dot. **Budowa dwóch budynków wielorodzinnych nr 160 i 161 w Gdańsku przy ul. Piotrkowskiej z wyposażeniem „pod klucz” wraz z zagospodarowaniem terenu, drogami wewnętrznymi, chodnikami, miejscami parkingowymi, przyłączami kanalizacji sanitarnej, deszczowej i wodociągowej (02/ZP/PN/24).**

W odpowiedzi na wnioski wykonawców zamawiający przekazuje następujące wyjaśnienia treści specyfikacji warunków zamówienia (02/ZP/PN/24):

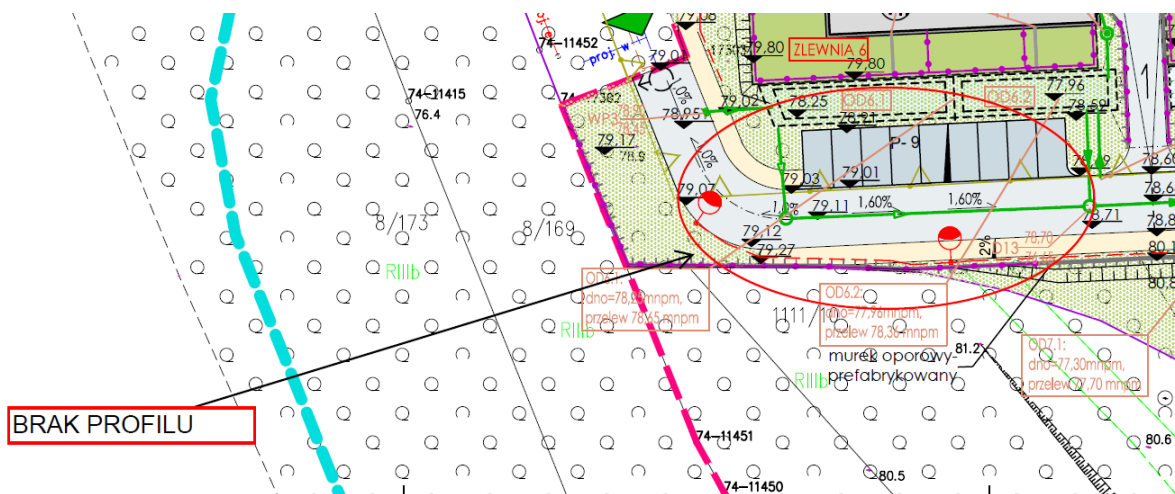
18. Prosimy o informację w jakim standardzie mają być wycenione rolety w oknach parterowych – czy zgodnie z zapisami 15 PW Architektura str.15 czy zgodnie z zapisami WDWR str. 13? Prosimy o potwierdzenie że należy zamontować zwykłe rolety zewnętrzne podnoszone na korbkę od wewnątrz z zewnętrznym dostępem do kasety.

Odp. 18. Należy zamontować rolety zewnętrzne (nie antywłamaniowe) z ręcznym (za pomocą korby) zwijaczem na linkę lub taśmę.
